## **Bündnis90/Die Grünen, Neckarsulm: Geplanter Anschluss der B 27 an die Binswanger Straße führt zu millionenteurer Fehlanlage**

Nach gründlicher Prüfung stellen die Neckarsulmer GRÜNEN fest, dass die B27-Anschlusspläne des von der Stadt beauftragten Planungsbüros Kölz (Stuttgart) für die im Berufsverkehr überlasteten Straßen keine Verbesserung bringen werden.

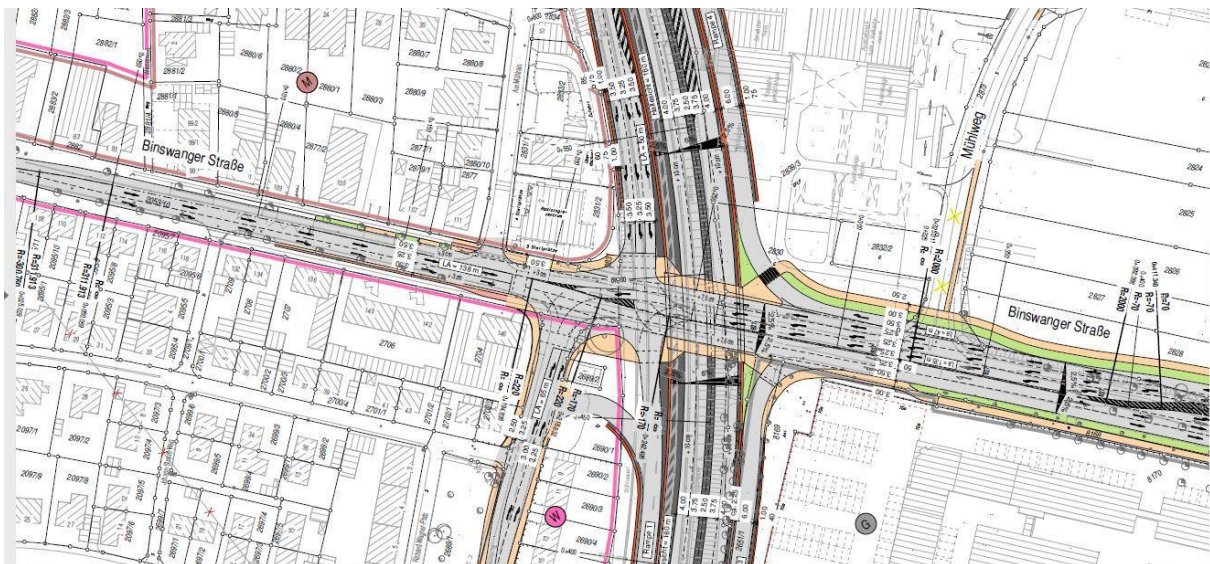
**So soll diese innerörtliche Straße im Bereich dichter Wohnbebauung von 2 auf 3 Fahrspuren verbreitert werden.**

**Bei Realisierung einer 3. Fahrspur stadtauswärts vom Autohaus Geiger (Binswanger Straße Nr. 83) bis zur Brücke über die B 27 (Höhe Gärtnerei Schimmele), wo schließlich inklusive Abbiegespuren bis zu 6 Fahrspuren notwendig wären, müssten im gesamten Verlauf alle Bäume auf zumindest einer Straßenseite abgeholzt werden. Auch sämtliche dort bestehenden Anwohnerparkplätze sowie Teile des Geh- und Radweges würden wegfallen.**

**Die GRÜNEN sehen die Gefahr eines inakzeptablen „Kahlschlags“ im Bereich der Südstadt-Wohnbebauung.** Das Planungsziel einer „Verkehrs-, Lärm- und Abgasentlastung“ würde geradezu auf den Kopf gestellt, wenn der Verkehr noch näher an die Wohn- und Schlafzimmer heranrücken sollte.
